LuK Service Info

TB1125

Part Nr. 228 0068 10 – 280/280mm TGU6

Manufacturer: LAMBORGHINI

Info: New design / Neues Design / Nouvelle conception / Nuevo diseño / Nuovo disegno / Nuovo segno

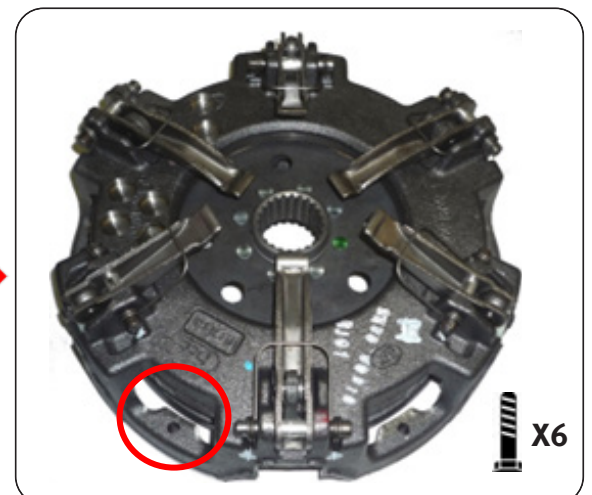
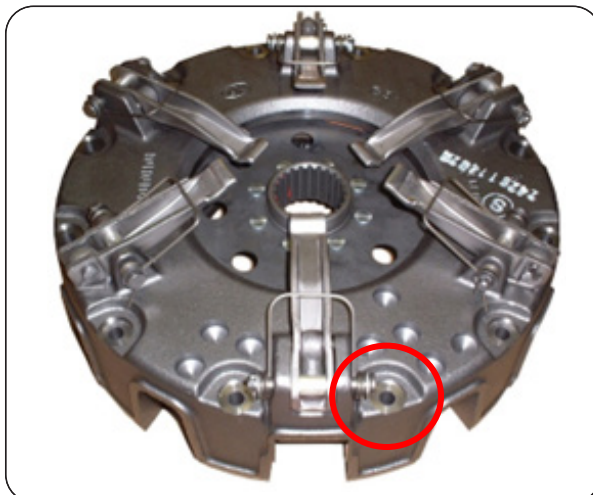
This new design utilises the latest clutch technology, using a vented housing for improved cooling and heat dispersal. Fully interchangeable with existing clutches with no modifications required to vehicle or flywheel. A new fixation bolt set 411 0033 11 6 x M8 x 1.25 x 45mm + Conical washer is supplied with new designs to accommodate the lower housing.
